Wichtige Sicherheitswarnung

MCK75JVM-K (Luftreiniger mit Befeuchtungsfunktion, auch als URURU-Luftreiniger vertrieben)

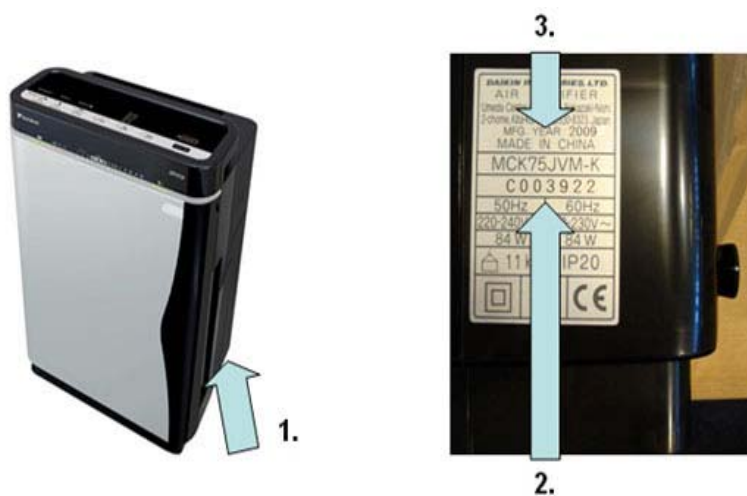
Das potentielle Problem für dieses Luftreinigermodell tritt nur bei Installation in einer ammoniakreichen Umgebung und in Kombination mit einer relativen Luftfeuchtigkeit von mehr als 70 % auf. Unter diesen Umständen besteht das Risiko einer Entzündung im Geruchsfilter. Im Geruchsfilter kann eine elektrische Aufladung des Staubsammelfilters im elektrischen Staubsammler stattfinden. Ammoniak kann sich im Geruchsfilter ablagern und wirkt als zusätzliches Verbrennungsmaterial, was zu einer möglichen Entzündung im Geruchsfilter führen kann.

Durch Austausch von drei Teilen wird das Problem gelöst:

- * Geruchsbindendes, katalytisches Gerät (1 Teil)
- * Plasmaionisatoren (2 Teile)
